Keuringsverslag van een elektrische laagspanning- en zeer lage spanningsinstallatie

NIET CONFORM

Straatnaam	Berkenlaan
Huisnummer	12
Busnummer	V1
Postcode	2940
Gemeente	Hoevenen
Land	België

Controlebezoek van een oude huishoudelijke elektrische installatie van een wooneenheid bij verkoop op vraag van de verkoper volgens (KB 08/09/2019) - AREI Boek 1- 8.4.2. en 8.2.1. en 4.2.4.3.

Afbeelding schakel- en verdeelbord:

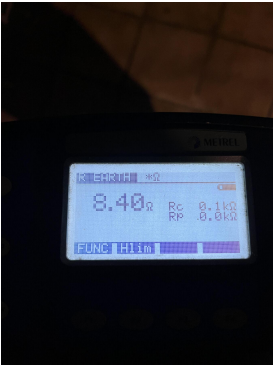
- I5.03 Het verdeelbord is niet makkelijk toegankelijk. (Boek 1 Onderafdeling 5.3.5.1.C.)
- I5.06 De deur en/of afschermplaat van het schakelbord dient (terug)geplaatst te worden. Aanraking van onder spanning staande delen mogelijk. (Boek 1 Afdeling 5.1.4. en 5.3.5.1.A. en 4.2.2.3.)

- I5.10 De genaakbare, naakte onder spanning staande delen zijn onvoldoende afgeschermd. (Boek 1 Afdeling 5.1.4. en 4.2.2.3.)
- I5.14 De nominale spanning dient duidelijk vermeld te worden op een oordeelkundig gekozen plaats. (Boek 1 Onderafdeling 3.1.3.3.)

- I6.02 Een algemene differentieelstroombeschermingsinrichting met een nominale stroom (In) van minstens 40A en een gevoeligheid van maximum 300mA is niet geplaatst. (Boek 1 Onderafdeling 4.2.4.3. en 5.3.5.3.a.)

- I6.05 De algemene differentieelstroombeschermingsinrichting dient aan het begin van de installatie geplaatst te worden (onmiddellijk na kWh teller), dit om de bescherming tegen onrechtstreekse aanraking te verzekeren bij gebruik van leidingen van klasse I (XFVB, VFVB, EXAVB, EVAVB, ...). (Boek 1 Onderafdeling 5.3.5.3 + 4.2.4.3.)

- I7.01 De smeltzekeringhouders of houders van kleine vermogensschakelaars met pennen met een sectie kleiner dan 10mm² zijn niet voorzien van kalibreerelementen. (Boek 1 Onderafdeling 5.3.5.5.A.)
